**INFORME DE VISITA DE CONTROL
N° 016-2024-OCI/0396-SVC**

**CULMINACIÓN DE LA OBRA IOARR:
“RENOVACIÓN DE PUENTE; EN EL(LA) CAMINO VECINAL
HV-780: EMP. PE -26- HUANASPAMPA - EMP. HV-130,
DISTRITO DE ACORIA, PROVINCIA HUANCABELICA,
DEPARTAMENTO HUANCABELICA”**

**PERÍODO DE EVALUACIÓN:
DEL 5 AL 9 DE FEBRERO DE 2024**

Panel de imágenes n.º 2
Detalle de la base de la vereda y superficie de estribo

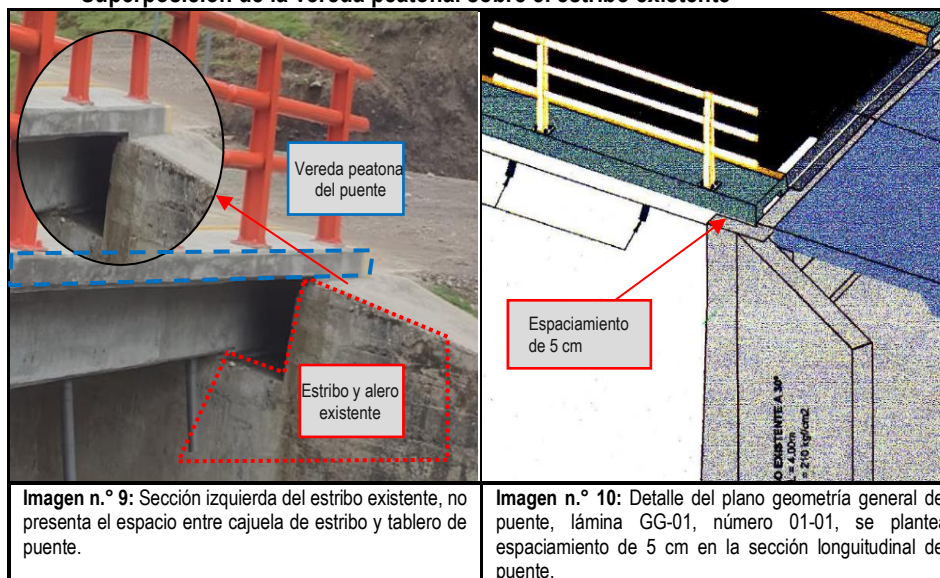
De la inspección física de Obra, se advierte que el espaciamiento entre las veredas y los estribos no mantienen el nivel referente a la superficie del estribo existente tanto en el derecho como en el izquierdo, puesto que, la vereda y el estribo izquierdo presenta un espaciamiento de 5 cm, mientras que, en el estribo derecho presenta 8 cm; hecho que podría generar un desnivel de los estribos existentes y veredas del puente, y en consecuencia, podría provocar la inestabilidad de las veredas peatonales.

Panel de imágenes n.º 3
Superposición de la vereda peatonal sobre el estribo existente

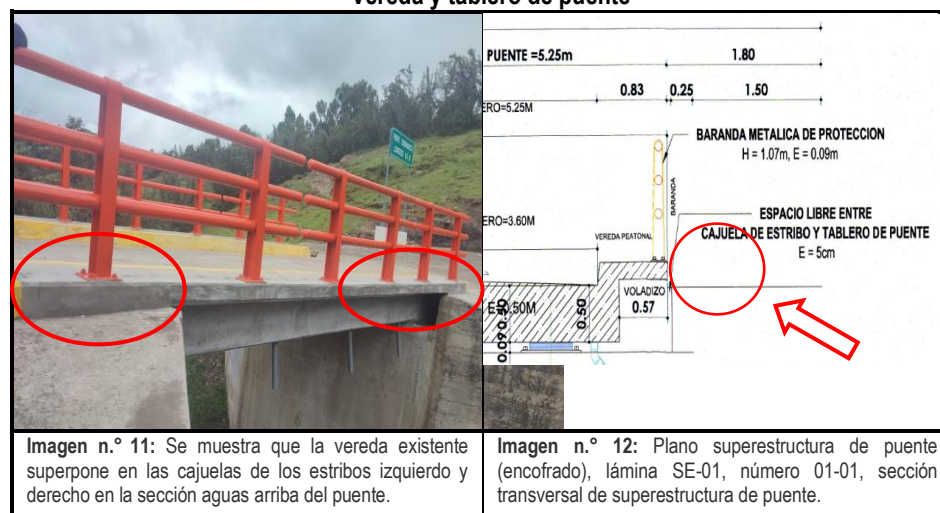
De la inspección física a la Obra, se advierte que, en la intersección lateral de la vereda peatonal del puente y la cajuela del estribo existente, no existe un espaciamiento de 5 cm de acuerdo a lo establecido en la lámina GG-01 del “Plano de geometría general del puente” del expediente técnico aprobado, hecho que podría provocar fisuras en la sección lateral de las veredas peatonales. Lo descrito se evidencia en las imágenes siguientes:

Como se desprende en las imágenes precedentes, se evidencia que la longitud de la cajuela del estribo existente no encaja con el tablero del puente, por tanto, la vereda peatonal superpone la cajuela existente del puente, y como consecuencia del movimiento (uso) de la estructura del puente, podría generar el riesgo de que la interacción del estribo y el tablero del puente provoquen fisuras.
